Datum 4. června 2025

## „Modernizace ŽST Rakovník“

### Vysvětlení, změny a doplnění zadávací dokumentace č. 6

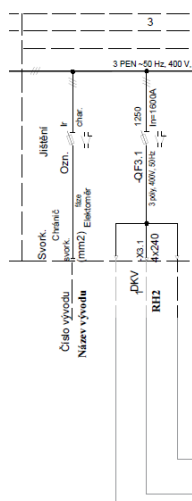
Žádáme zadavatele o doplnění informace, v kolika místech bude požadováno měření pro ověření dodržení hygienických limitů z provozu železniční dopravy – viz označené ve stanovisku hygienické stanice.

Součástí předložené dokumentace je hluková studie, kterou vypracovala AZ GEO, s. r. o., Chittussiho 1186/14, 710 00 Ostrava (IČ: 25358944), která řeší vyhodnocení vlivu projektované stavby železničních traťových komunikací s požadavky zákona 258 resp. ustanovením § 12 nařízení vlády č. 272/2011 Sb., o ochraně zdraví před nepříznivými účinky hluku a vibrací, ve znění pozdějších předpisů (dále jen „nařízení 272“). V předkládané hlukové studii je zhodnocen a popsán vliv provozu zmodernizovaných železničních tratí na hlukovou situaci v jejím blízkém okolí. Součástí předkládané hlukové studie je autorizované měření hluku v zájmové lokalitě. Jak ze závěrů hlukové studie vyplývá lze předpokládat po uvedení záměru do provozu snížení hluku z provozu železnice. Hygienický limit u chráněného venkovního prostoru staveb nebude překročen a z tohoto důvodu nejsou navržena žádná protihluková opatření. Po dokončení stavby bude během zkušebního provozu provedeno měření hluku. Pokud měření prokáže překročení přípustných hygienických limitů hluku, budou následně provedena doplňující protihluková opatření. Zhoršenou hlukovou situaci v okolí stavby lze očekávat při výstavbě. Hygienické limity však lze splnit opatřeními organizačního charakteru výstavby. Jedná se o použití mechanismů na stavbě s garantovanou nižší hlučností a tyto mechanismy umisťovat co nejdále od obytné zástavby, omezení volnoběhu nákladních automobilů a strojů mimo silniční techniku na minimum, omezení pohybu mechanismů v těsné blízkosti obytné zástavby, v případě použití hlučných stacionárních zařízení tyto stínit mobilními protihlukovými zástěnami s pohltivým povrchem, výstavbu provádět pouze v denní době od 7:00 do 21:00 hodin, kombinaci hlukově náročných činností s činnostmi méně hlučnými, dostatečnou časovou rezervu pro informaci dotčeného obyvatelstva o plánovaných činnostech spojených s vyšším hlukem.

Kontrolní měření zhotovitel provede v měřících/výpočtových bodech určených Hlukovou studií část dokumentace B.6.5 tam, kde měření bylo vyšší jak 58 dB.

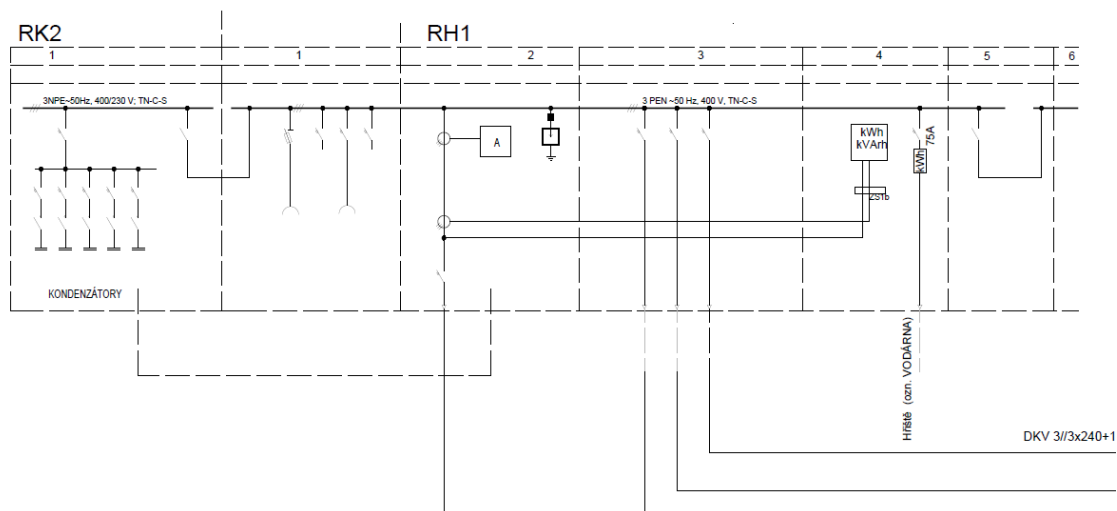
Žádáme zadavatele o doplnění informace ohledně zkratových proudů s ohledem na výstroj (parametry vývodu/proudu) RH1 a ATN D\_01\_03\_05\_PS110351\_07.pdf pro určení prvků.

Zkratové poměry jsou dle přílohy 014 výpočet nastavení ochran:

$$I_k'' = 21,5 \text{ kA}$$

$$I_p = 46 \text{ kA}$$
